EURO MOTORS ITALIA

DENOMINAZIONE : AUTOTRASFORMATORE
120W-Cod.fornitore:66616505

4135.0090

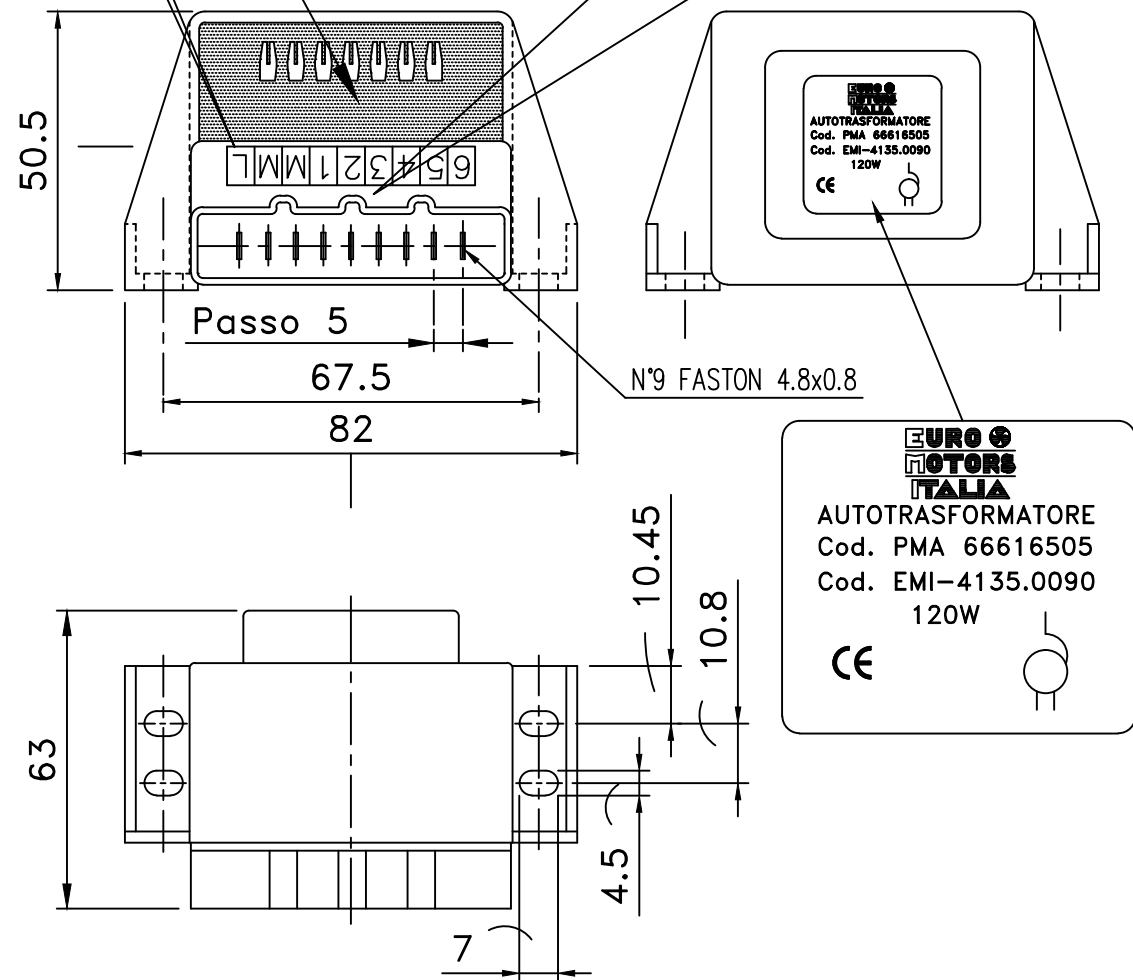
Tassativo materiale
ULTRAMID A3X2G5-Glow Wire-
RESINA DI COLORE ROSSO
Solo lato connessioni

- 3)-AGGIUNTO NOTA <<SOLO LATO CONNESSIONI>> MATERIALE ULTRAMID A3X2G5.
2)-AGGIUNTO NOTA TASSATIVO MATERIALE ULTRAMID A3X2G5 (EMAIL 26-07-19)
1)-Modificato valore alimentazione, era 220V.
